Modulo per la presentazione delle osservazioni per i piani/programmi/progetti sottoposti a procedimenti di valutazione ambientale di competenza statale

ID: Codice procedura (ID_VIP/ID_MATTM):10844

Impianto per la produzione di energia elettrica da fonte eolica, costituito da 6 aerogeneratori della potenza complessiva di 37,2 MW, un sistema di accumulo da 25 MW e relative opere connesse in località "Rempillo" nel comune di Pitigliano (GR).

ALLEGATO alle OSSERVAZIONI all' IMPIANTO EOLICO denominato REMPILLO nel COMUNE di PITIGLIANO (GR). Comp

Analisi degli Impianti Eolici Esistenti e in Progetto

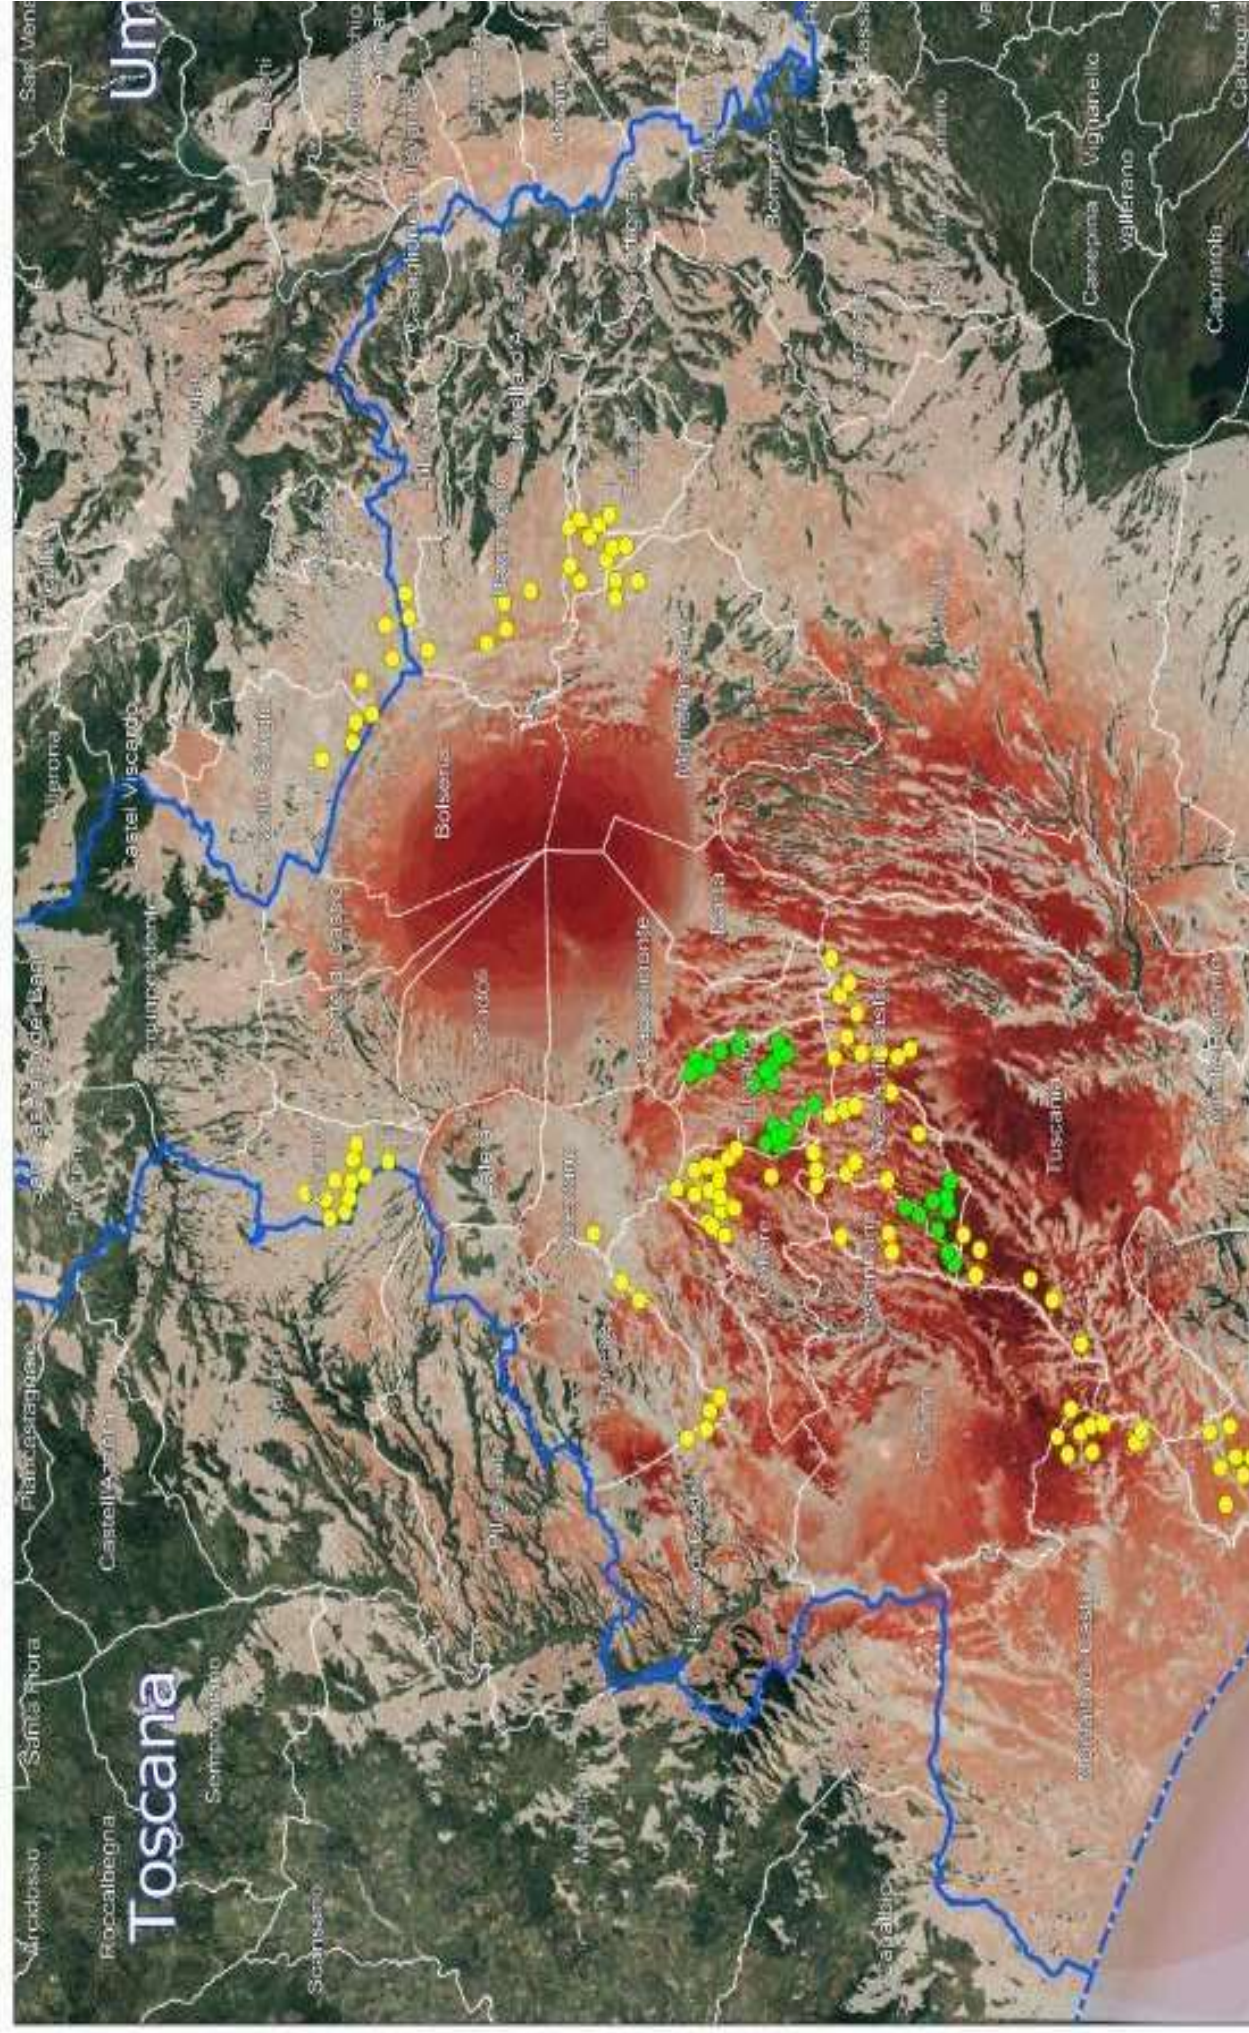
Quindi anche la Regione come Ente deputato dalla normativa nazionale a legiferare sulle aree idonee e non idonee si è espressa riguardo al fatto che abbia assolto ai doveri e alle quote stabilite dal PNIEC e in ambito regionale la provincia di Viterbo è stata quella con il più alto tasso di impianti FER tra tutte e quindi ormai satura ed il cumulo degli impianti FER installati, autorizzati e in progetto rappresenta una elevata criticità per la sostenibilità ambientale di ulteriori eventuali iniziative. L'impianto eolico “ Rempillo” pur essendo “esterno al confine provinciale e regionale ma nelle sue immediate vicinanze (a soli 100 metri i primi due aerogeneratori) oltre ad impattare sul territorio e sulle economie di tre Comuni del Lazio (Farnese, Valentano e Latera) si trova nelle fasce di rispetto dei Beni di notevole interesse pubblico come si è evidenziate nelle Osservazioni nn. 1 e 2 e crea anche degli impatti negativi anche sui beni naturalistici come verrà dettagliato nell'Osservazione n. 4. Inoltre andrebbe a sommarsi al già enorme cumulo di impianti eolici e fotovoltaici e geotermici che già creano una elevata criticità ambientale nella provincia di Viterbo e interferiscono anche con il

territorio toscano come si può vedere dalle immagini nn. 4 e 5 dell'Allegato n. 1.
